改善箇所説明図

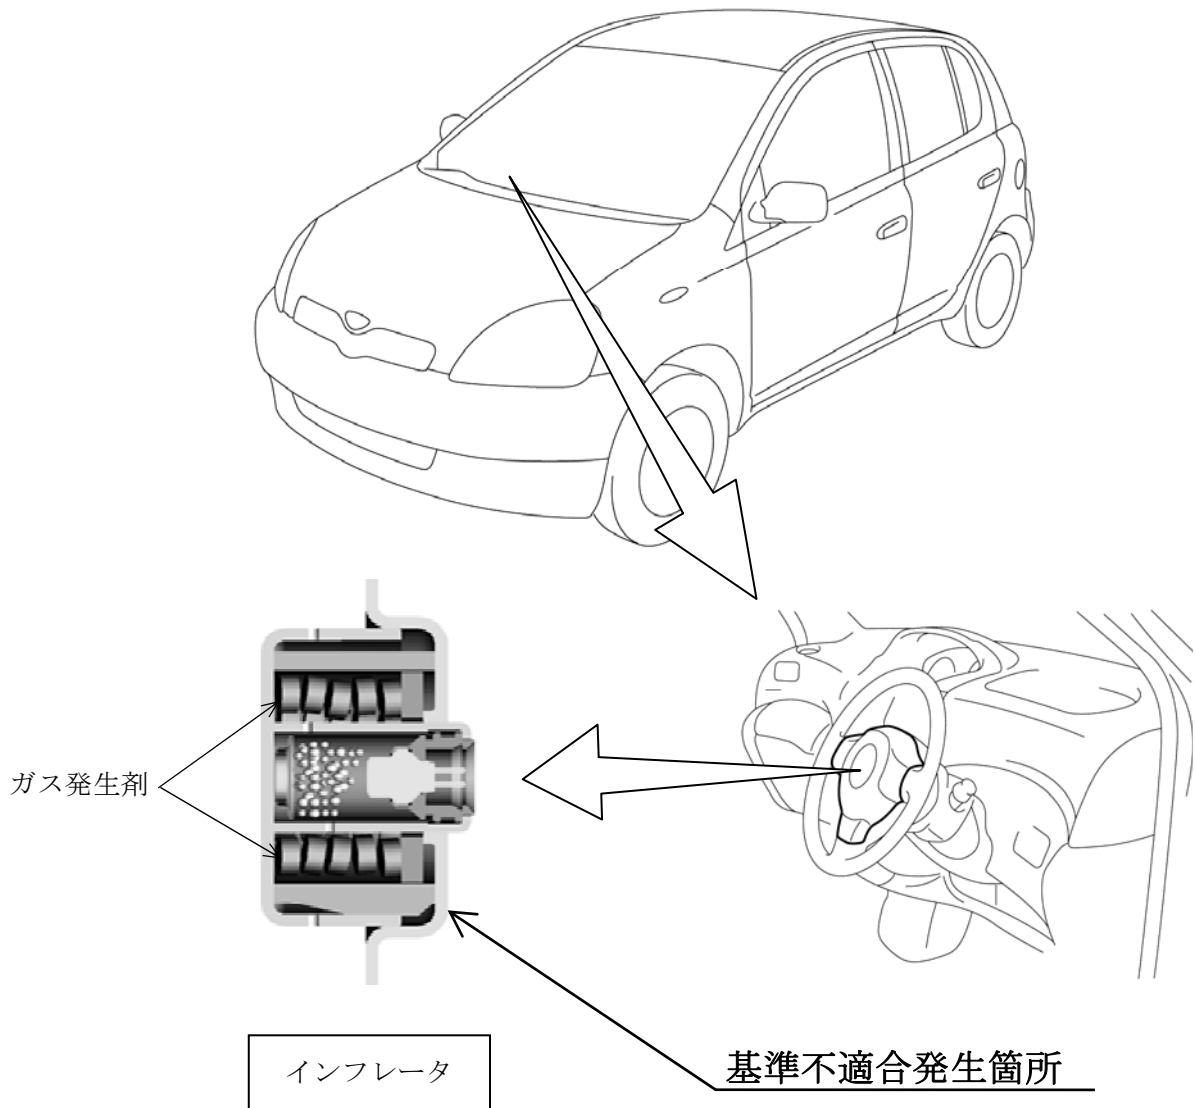
運転者席用エアバッグのインフレーター（膨張装置）において、インフレーター製造時におけるガス発生剤充填後の吸湿管理が不適切なため、使用過程での外気温等の影響によりガス発生剤が膨張し、密度が低下するものがある。そのため、エアバッグ展開時にインフレーター内圧が異常上昇し、インフレーター容器が破損して飛び散り、乗員が負傷するおそれがある。

全車両、当該インフレーターを良品と交換する。

識別：改善済車両には車台番号打刻の1桁目の上に黄色ペイントを塗布する。
